# Demande d'Autorisation Environnementale

## Mémoire en réponse à l'avis de la MRAe

### TELEHOUSE

Extension du datacenter  
TH3 – Bâtiment P2

Figure 1 : Rappel du périmètre de l'évaluation environnementale

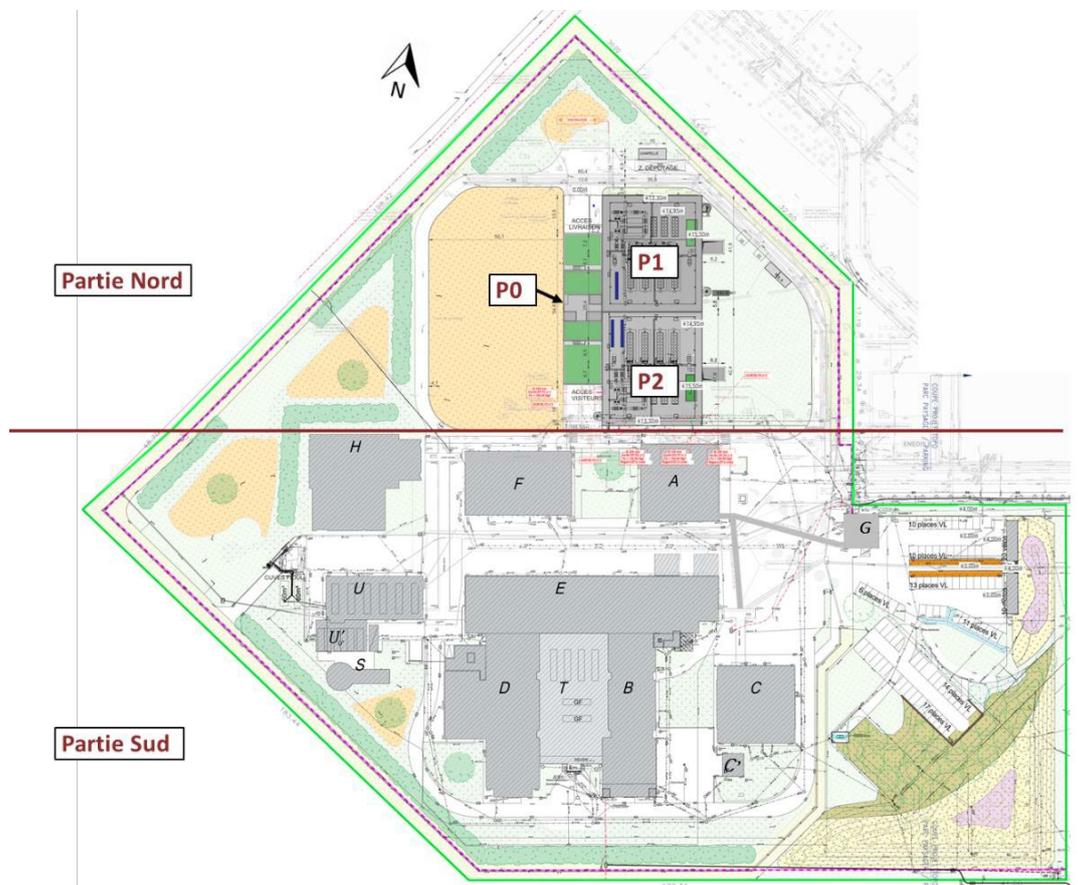
- *précisant pourquoi le projet n'a pas été présenté de manière globale conformément à l'article L. 122-1 du code de l'environnement ;*
- *considérant les impacts de l'infrastructure, mais aussi ceux des équipements informatiques et autres dispositifs hébergés, en les appréhendant sur leur cycle de vie, c'est-à-dire de leur fabrication à leur recyclage.*

Comme indiqué dans le chapitre « Périmètre de l'évaluation environnementale » de l'étude d'impact, celle-ci porte sur le site TH3 dans sa globalité, c'est-à-dire sur le projet P2 objet de la demande d'autorisation environnementale, mais également sur les installations déjà présentes sur le site TH3 (installations présentes sur la partie Sud depuis 2009), et sur les installations en cours de construction sur la partie Nord (P0/P1).

Ainsi, chacun des chapitres de l'évaluation des impacts du site TH3 explicite :

- l'impact de la partie Sud (existant) ;
- l'impact de P0 et P1 (en cours de construction) ;
- l'impact de P2 (projet objet de la demande d'autorisation).

Figure 3 : Arbre des solutions de production d'eau glacée

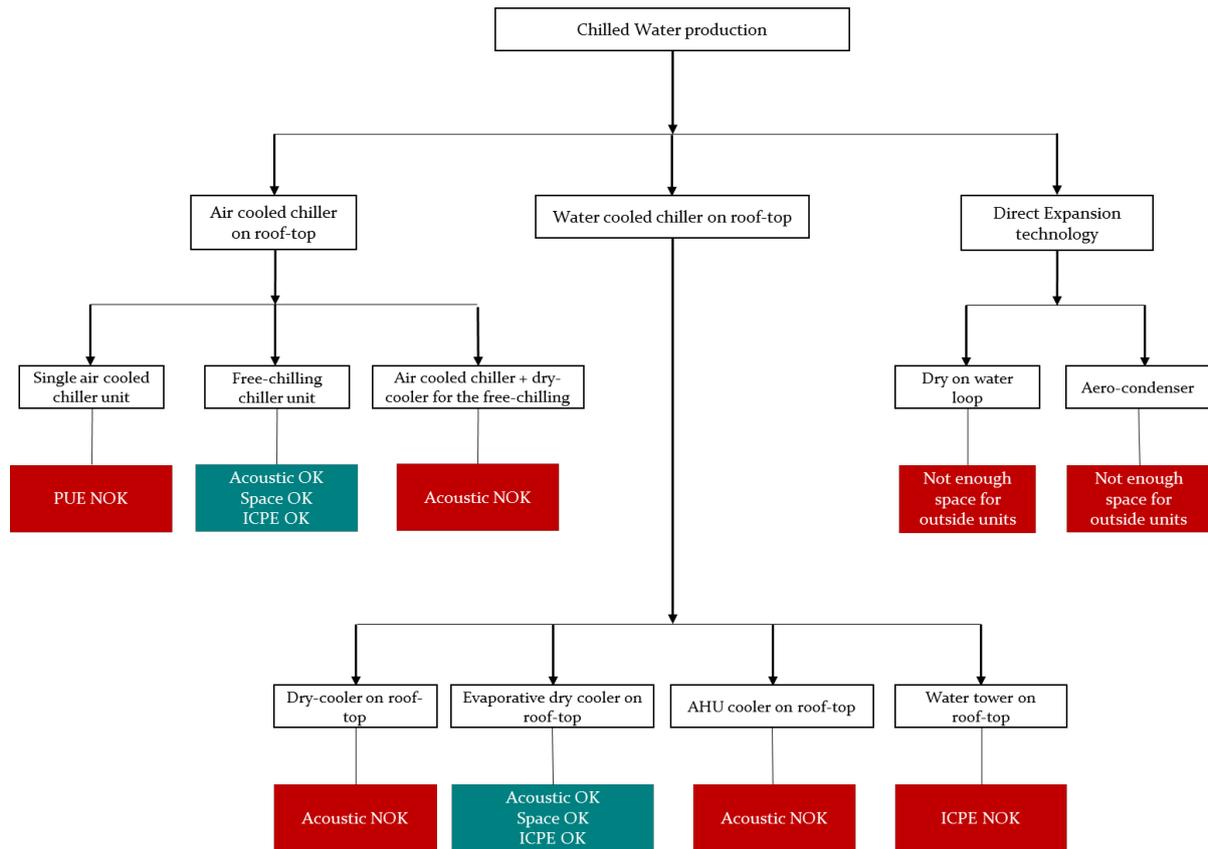
- *décrire et quantifier précisément le besoin auquel répond le projet pour mieux en justifier le dimensionnement ;*
- *préciser le choix d'utiliser du biocarburant HVO et, le cas échéant, le taux de remplacement du fioul domestique envisagé ;*
- *préciser les différentes alternatives possibles avec leurs avantages et inconvénients pouvant justifier les choix techniques retenus pour les groupes électrogènes, la conception des groupes froids et des installations électriques.*

De nombreuses alternatives existent à cette solution. Un arbre des solutions a été envisagé en études préliminaires (cf. figure suivante).

Les contraintes acoustiques très fortes du site ont éliminé la plupart des solutions.

Les solutions restant compatibles avec les contraintes de site sont :

- la solution retenue (groupes froids free-chilling à condensation par air) ;
- la solution de groupes frigorifiques à condensation par eau, refroidis par aérorefroidisseurs évaporatifs.

La société TELEHOUSE s'est montrée particulièrement sensible à la problématique de l'usage de l'eau douce, ressource précieuse et de plus en plus sous tension, et n'a pas souhaité mettre en œuvre une solution de refroidissement évaporatif.

Figure 4 : Postes électriques et alimentations ENEDIS raccordés au site TH3

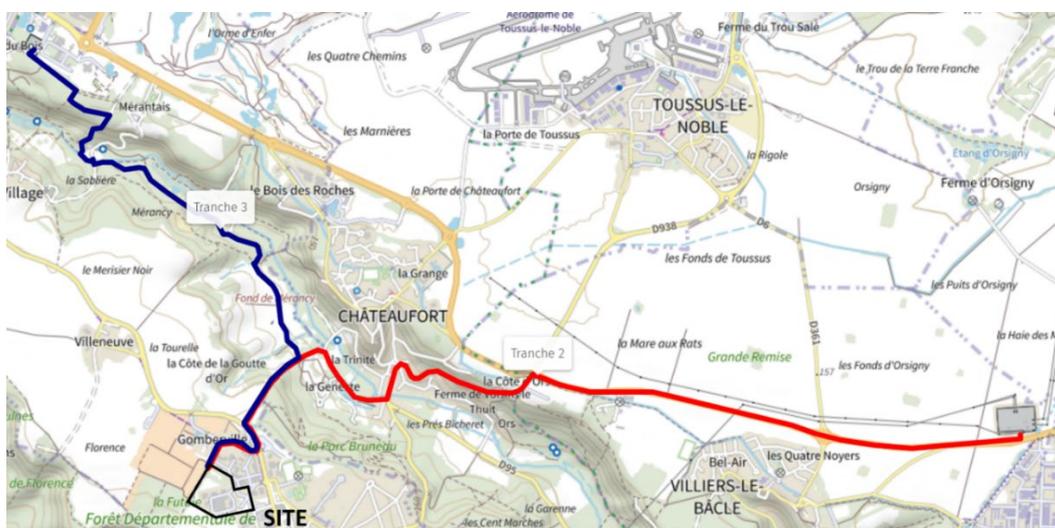
*(13) L'Autorité environnementale recommande de compléter l'étude d'impact par une modélisation de dispersion atmosphérique des polluants (NOx, particules fines (PM<sub>2,5</sub> et PM<sub>10</sub>) et dioxyde de soufre (SO<sub>2</sub>) avec l'intégration des effets cumulés liés à une rupture d'alimentation électrique de trois minutes, d'une heure et de 24 heures, en prenant en compte les émissions de l'ensemble des groupes électrogènes des sites existants ou en projet dont la mise en service est programmée ou envisagée dans les trois prochaines années dans un rayon de cinq kilomètres du projet.*

Le site est actuellement alimenté via deux postes source (un pour les installations au Sud de la parcelle et l'autre pour les installations au Nord de la parcelle (P0, P1, P2)).

Les deux postes source sont considérés comme deux sources indépendantes pour TELEHOUSE au vu du maillage du réseau HTB.

Les coupures électriques liées aux installations Sud du site ne seront pas les mêmes que celles des installations Nord du site (P0, P1, P2), sauf blackout total de la France.

Le fonctionnement des différentes sources de remplacement (groupes électrogènes) ne se fera donc pas simultanément.

Il est donc considéré que les deux sources de remplacement sont décollées l'une de l'autre pour leur fonctionnement.

Figure 5 : Extrait du SAGE Orge-Yvette sur les zones humides au droit du site du projet

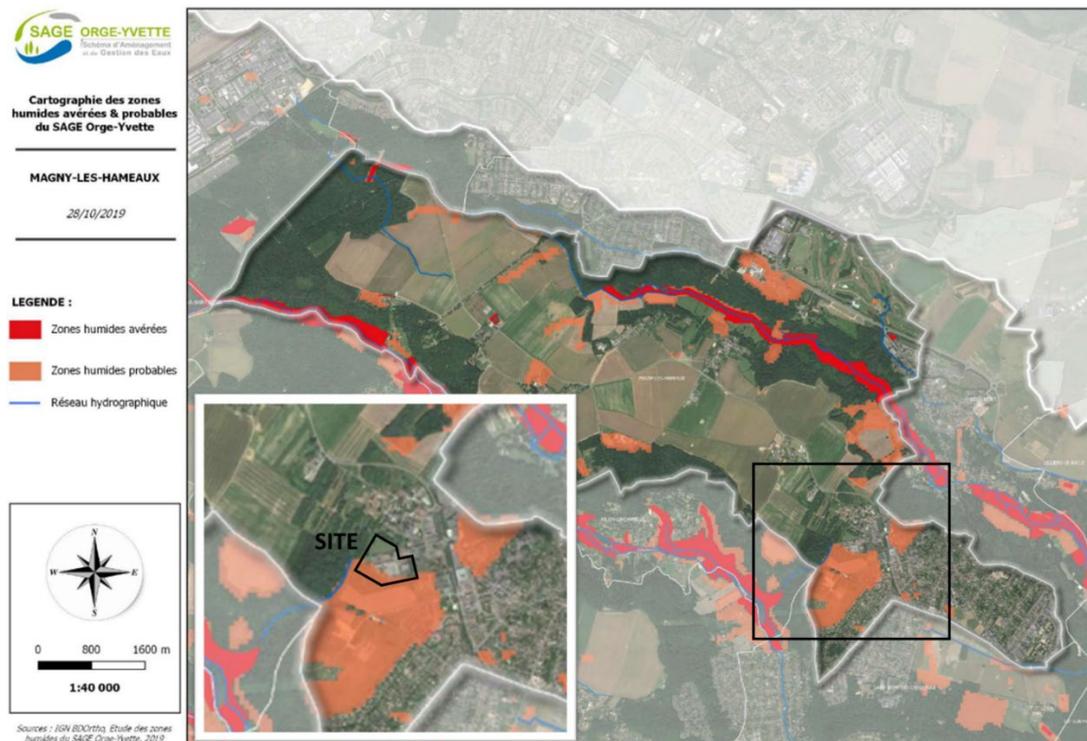
*(18) L'Autorité environnementale recommande de compléter l'étude de caractérisation des zones humides avec des sondages réalisés sur le site des futures constructions, et appliquer le cas échéant les mesures d'évitement, de réduction et de compensation (ERC) ainsi que les mesures d'accompagnement de la séquence ERC afin de limiter les impacts du projet sur les zones humides.*

Comme le montre la figure ci-après extraite du SAGE Orge-Yvette, le site du projet est localisé en limite Nord d'une zone humide potentielle qui concerne les zones boisées et agricoles au sud du site. Cette zone humide potentielle ne concerne cependant pas la zone de P0/P1 (en cours de construction), ni celle de P2.

Cette délimitation ne prend pas en compte le caractère anthropisé des terrains et ont nécessité des vérifications plus approfondies sur le terrain.

Figure 8 : Visibilités depuis les habitations au Nord du site TH3 – Photo prise le 31/05/2023

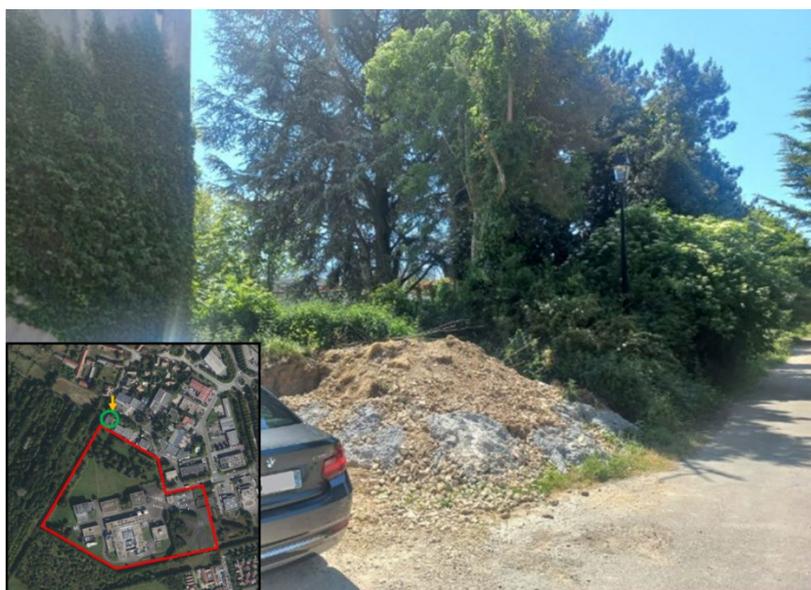
**(20) L'Autorité environnementale recommande de produire lors de l'enquête publique l'analyse des visibilité du site par des prises de vue (photomontages) depuis les habitations les plus proches du site.**

La photo ci-après montre les visibilité depuis les habitations les plus proches, au Nord du site. Le site est masqué par les arbres bordant le chemin de Rhodon. Les constructions que l'on distingue entre les arbres correspondent au bâtiment entouré en vert sur le plan de situation. Le site n'est donc pas visible depuis les habitations au Nord. Il est précisé que les bâtiments P0/P1 sont construits au moment de la prise de photos. Ces bâtiments ne sont pas visibles et le bâtiment P2 sera construit dans le prolongement du P1, il n'y aura donc pas d'impact visuel pour les riverains.
